Technical Bulletin

K015571XS / K025572XS voor Ford 2.5 D/TD

GATES REFERENTIE:	K015571XS / K015572XS
MERK:	FORD
MODEL:	Tourneo, Transit
MOTOR:	2.5 D / TD
MOTORCODE:	4BC, 4CC, 4DA, 4EA, 4EB, 4EC, 4FA, 4FD, 4GA, 4GC, 4GD, 4HA, 4HC, S1

Fig. 1

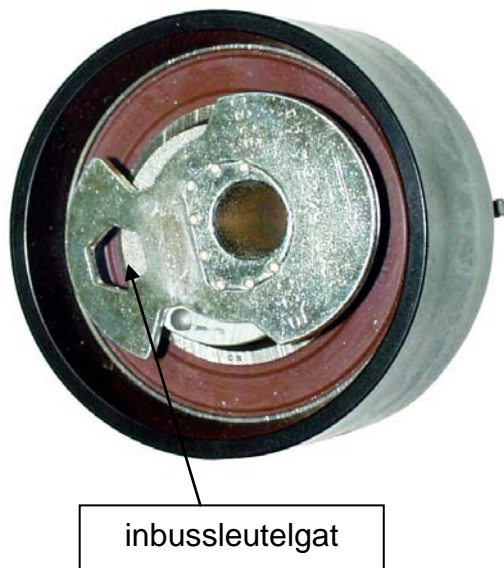
1. Zet de motor in BDP (bovenste dode punt)
2. Blokkeer het vliegwiel (13 mm pin), nokkenas en injectiepomp
3. Draai de bouten van de injectiepomp een beetje los.
4. Verwijder de riem en spanrol
5. Installeer de nieuwe (automatische) spanrol met nieuwe bout, op handkracht aangedraaid (inbussleutelgat op +/- 9.00 uur) (Fig. 1). Installeer de nieuwe riem.
6. Draai de spanrol met de klok mee (met inbussleutel) totdat het controlepunt gepositioneerd is net boven het lage punt van de uitkeping (Fig 2).
7. Draai de spanrolbout vast (40-45 Nm)
8. Draai de bouten van de injectiepompschijf vast (25 Nm)
9. Verwijder de blokkeerpinnen
10. Draai de motor 2 omwentelingen, controleer of de spanrolcontrolepunt nog steeds net boven het lage punt van de uitkeping is (Fig 2). Indien niet, herstart de procedure.
